CÂMARA MUNICIPAL DE ARARAQUARA

INDICAÇÃO Nº 5403/2021

DOSSIÊ SOBRE AS PISTAS PÚBLICAS DE SKATE DE ARARAQUARA

imagem aérea - croqui

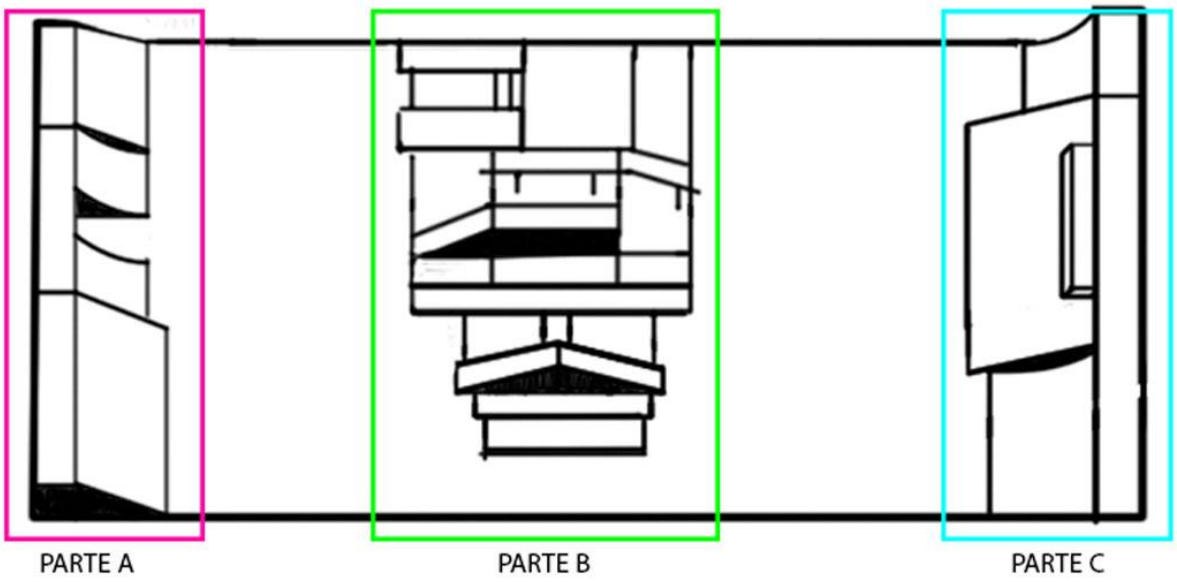
Aqui, aponto os erros de projeto que fazem com que o aparelho perca boa parte de sua utilidade, sendo assim, composta em sua maioria por obstáculos ***"não-skatáveis"***.

Parte A: Composta por 1 rampa 45º média - 2 *Quartes* grandes - 1 rampa 45º grande

Erros de projeto: Plataforma estreita com ausência do guarda-corpo, pode resultar em uma queda de até 2,5m da sua parte mais alta.

Rampa 45º média: rampa alta e curta, com possível erro de inclinação e entrada brusca.

Quartes grandes: *Copings*(bordas) baixos/enterrados que dificultam a execução de manobras de **grind** (*slides*); contém um vão ao centro (nível de dificuldade elevado).

Rampa 45º grande: Rampa alta e longa, com possível erro de inclinação e entrada brusca.

Parte B: *FunBox* - Composta por 2 rampas médias - 1 rampa pequena - 5 Grind-Box (caixotes) -1 Corrimão

Erros de projeto: Aqui as rampas estão corretas, o erro se encontra nos obstáculos de *grind* (caixotes).

Parte C: 1 *Quarter* pequena - 1 rampa 45º grande com *box* - 1 rampa *Drop* grande

Erros de projeto: Aqui as rampas estão corretas, o erro se dá pela falta de harmonia e disposição destes obstáculos.

imagem aérea - croqui

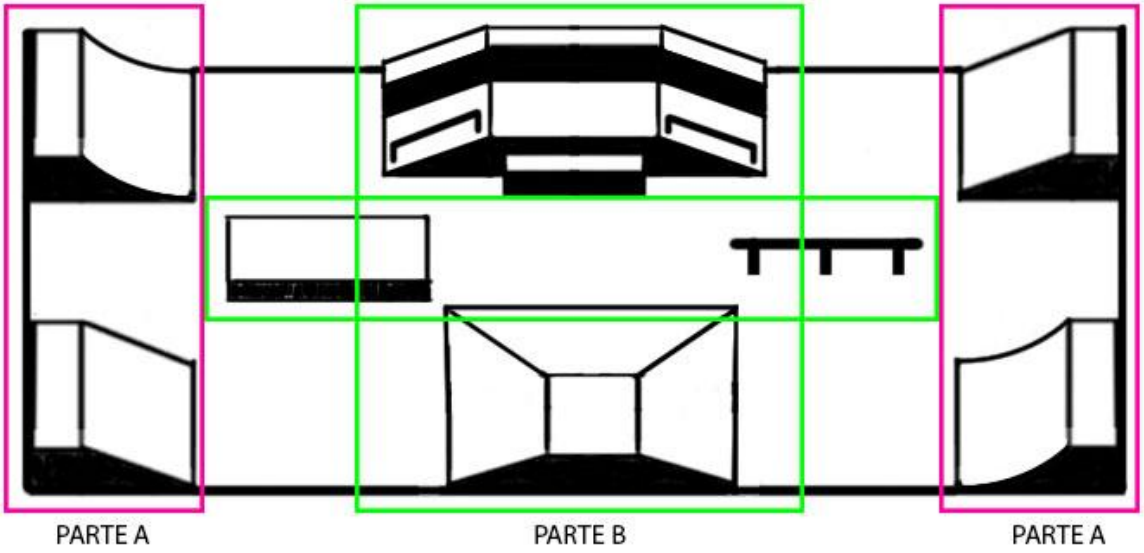
Parte A: 2 Quarters médias e Rampas 45º

Erros de projeto: O raio da transição está errado - *Coping* (borda) baixo/enterrado que dificultam a execução de manobras de *grind* (*slides*)

Parte B: FunBox e Corrimão

Erros de projeto: Não considero um erro projetual, porém a qualidade dos materiais e o acabamento da obra são ruins e inferiores. A estrutura apresenta trincas e diversos buracos, as cantoneiras e os corrimões são feitos em chapa-fina, por isso encontram-se amassados e soltos.
